VĚC: VĚCNĚ SHODNÁ PŘIPOMÍNKA A ZMOCNĚNÍ ZÁSTUPCŮ VEŘEJNOSTI

My, na přiložených podpisových arších uvedení a podepsaní občané města Kladna, uplatňujeme v souladu s § 23 zákona č. 183/2006 Sb., zákon o územním plánování a stavebním řádu (stavební zákon), tuto věcně shodnou připomínku k návrhu Územního plánu města Kladna.

CÍL: RESPEKTOVAT A CHRÁNIT CHARAKTER A STRUKTURU ZÁSTAVBY.

Příloha č. 3 – ÚS 21 – návrh nové zástavby a připojení na dopravní infrastrukturu
(červeně jsou vyznačené problematické body napojení na dopravní infrastrukturu)

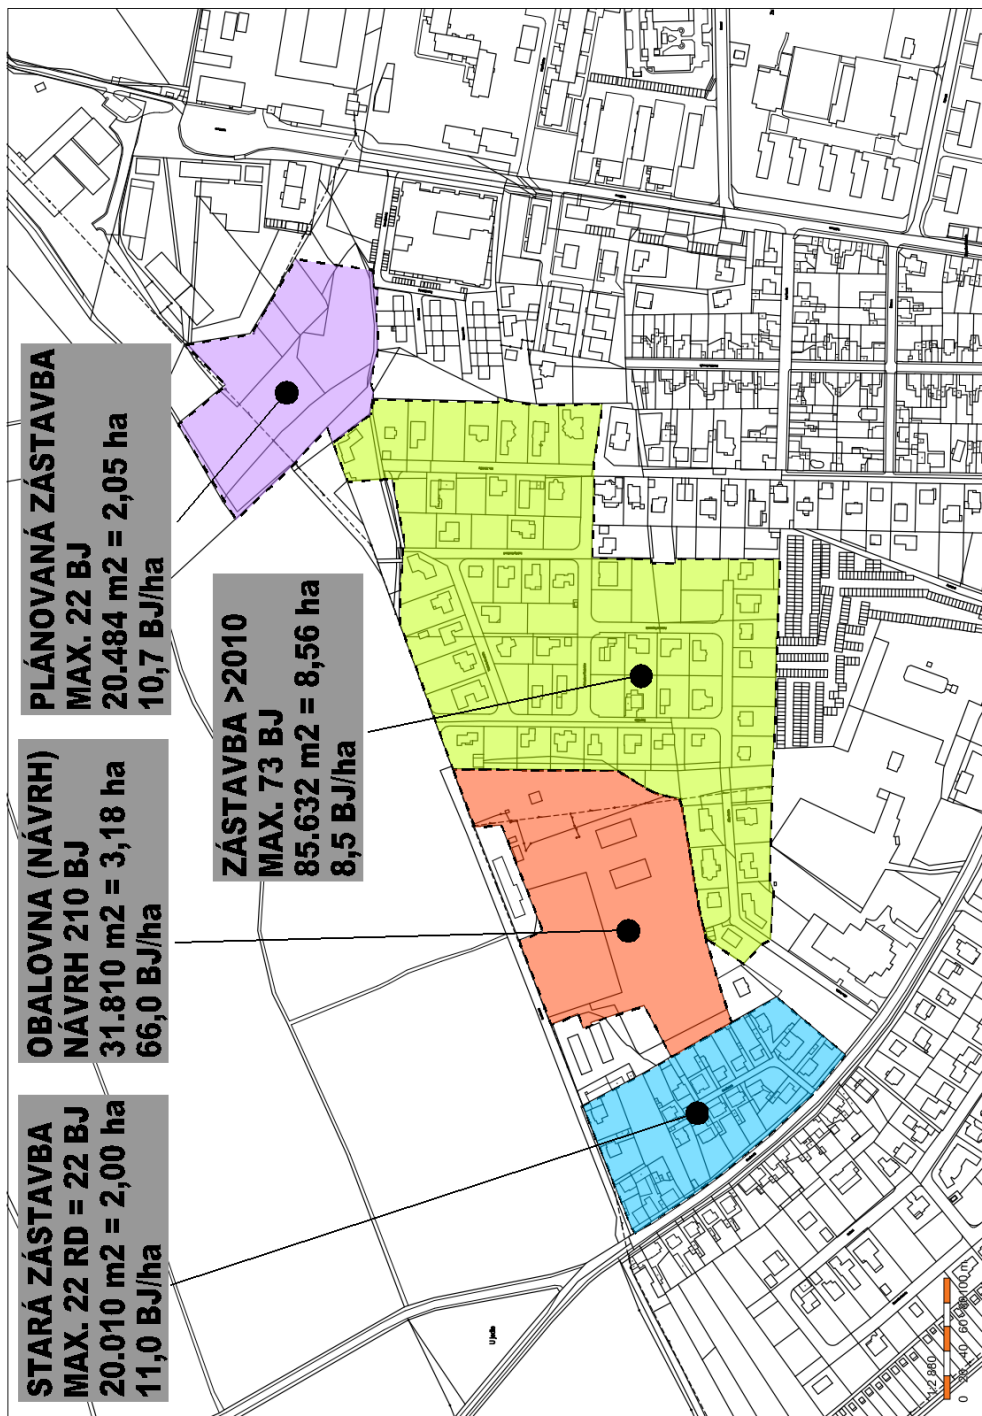
Ad 2) Nesouhlasíme s navrženým napojením lokality Obalovna na stávající dopravní infrastrukturu, které je součástí aktuální ÚS 21.

- Lokalita „Obalovna“ není napojena na kapacitně odpovídající komunikace. Územní plán ani studie ÚS21 ve stávající podobě nepožaduje po investorovi zajištění dopravního napojení na silniční síť, resp. ul. Smečenskou, vzdálenou cca 200 m. ÚS21 navíc umožňuje využít dopravní napojení skrz čtvrť rodinných domů, na komunikace ul. Vítězná/Vašíčkova, přičemž tato trasa je od hlavních silnic vzdálena cca 1200 m.

- Tato část komunikace je v současné době na severozápadní straně slepá a je zakončena uzavřeným vjezdem do areálu „Obalovny“.
 - Propojením dosud slepých ulic Smečenská (panelová cesta podél lesa) a Bory Kříže by došlo k nežádoucímu vytvoření tranzitní trasy čistě obytnou čtvrtí se všemi nežádoucími důsledky.

- Toto propojení není žádoucí ani v případě nerealizace záměru podle Územní studie ÚS21 nebo při úpravách této studie i s nižší hustotou zástavby.
- V případě propojení ulic Smečenská a Bory Kříže žádáme znemožnění průjezdu motorových vozidel danou lokalitou, tj. zachování stávajícího dopravního řešení.

- Znemožnění průjezdu motorových vozidel navrhujeme umístit u severozápadní hranice pozemku parc.č. 148/74 k.ú. Rozdělov (RD č.p. 1000), tedy v místě stávajícího východního vjezdu do areálu „Obalovny“.
